廃炉発官R1第151号
令和元年12月10日

福島第一原子力発電所 特定原子力施設に係る実施計画 変更認可申請書の
一部補正について

一時保管エリア A1, A2仮設保管設備（テント）の廃止及び2020年度までの放射性固体廃棄物等の想定保管量と保管容量について、審査の進捗を踏まえ下記のとおり補正を行う。

一時保管エリア A1, A2 仮設保管設備（テント）解体

図一1 一時保管エリアA1, A2全体概要図

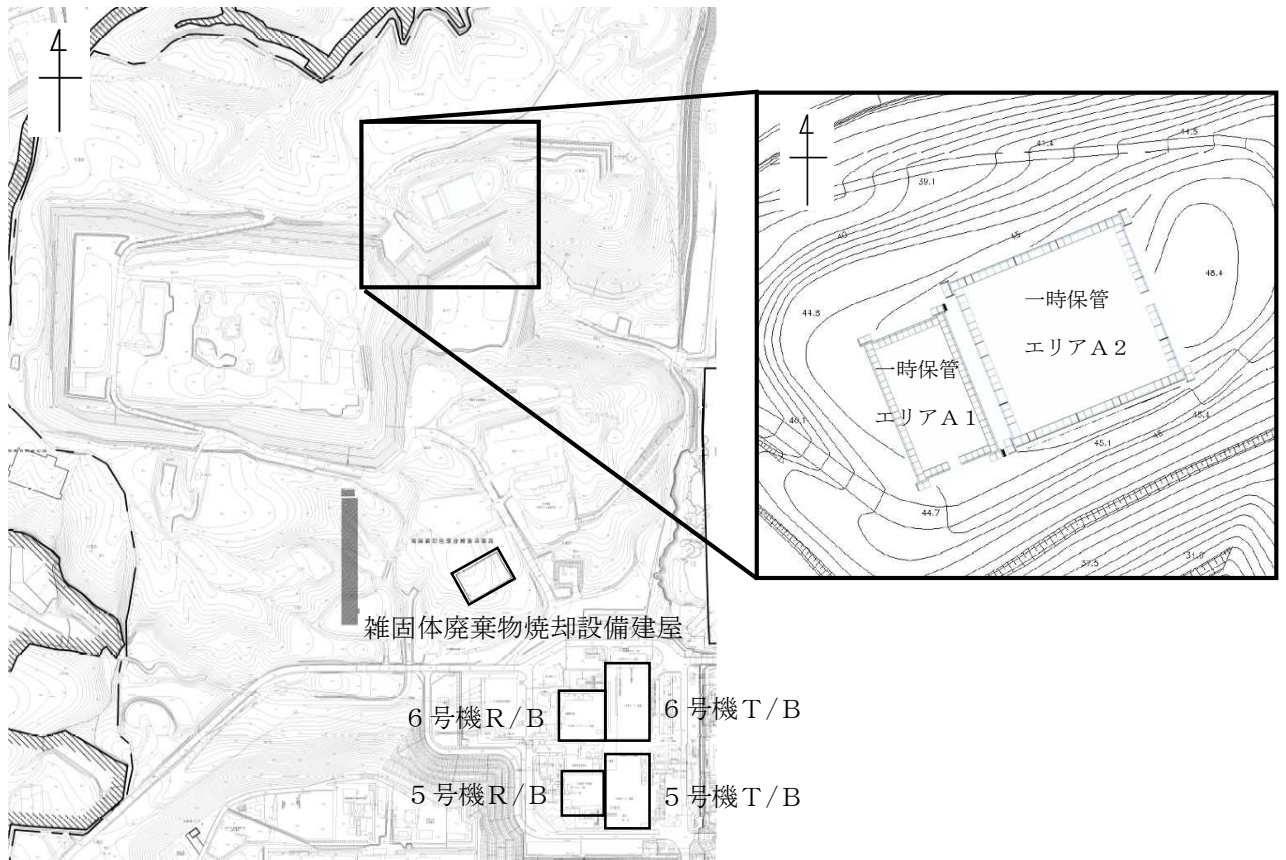
一時保管エリア A1, A2 は、30mSv/h 以下の瓦礫類を一時保管するための施設で、仮設保管設備（テント）であるが、瓦礫類の覆土式一時保管施設第 4 槽への収納、金属製容器に収納し固体廃棄物貯蔵庫等へ一時保管後にテントの解体・切断を実施する。解体廃棄物については構内で保管、エリアは低線量の瓦礫類を一時保管するエリアに転用（ケース 1 からケース 2 へ切替）する。

- a. テント扉閉鎖状態にて表層土撤去を行う
- b. テント扉閉鎖状態にて L 型擁壁を移動する
- c. テント膜撤去前に飛散防止剤の散布を行い、ダストの飛散防止を図る
- d. テント膜の撤去を行う。以降の解体作業の間中は、ダストモニタを設置し空気中の放射性物質濃度の有意な変化を確認した場合は、速やかに作業を中断し散水等の対策を必要に応じて実施する。
- e. 柱・梁解体を行う。必要により解体箇所に散水を行いダストの飛散防止対策を講じる
- f. 基礎解体を行う。必要により解体箇所に散水を行いダストの飛散防止対策を講じる
- g. 一時保管エリアの舗装処理を実施する

発生した瓦礫類は表面線量率に応じて定められた一時保管エリア（受入目安表面線量率 0.1mSv/h 以下のエリア（一時保管エリア C, P1, W1, 固体廃棄物貯蔵庫第 9 棟 1 階））へ搬入する。

低線量率の瓦礫類を一時保管するエリアに転用（ケース1からケース2へ切替）した後のエリア面積は以下のとおり。

一時保管エリア A 1	一時保管エリア A 2
エリア面積 (m ²)	863	1,902

図2. 1. 1-2-2 瓦礫類の線量区分毎の想定保管量と保管容量の比較

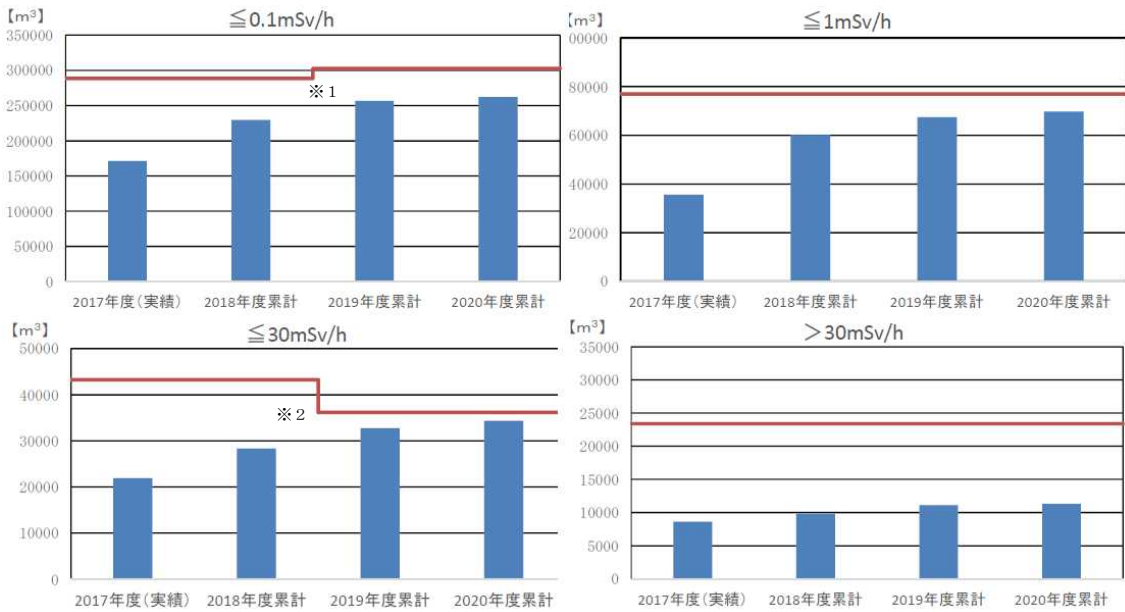
※1 一時保管エリアA1,A2のケース切り替えによる保管容量増加

※2 一時保管エリアA1,A2のケース切り替えによる保管容量減少
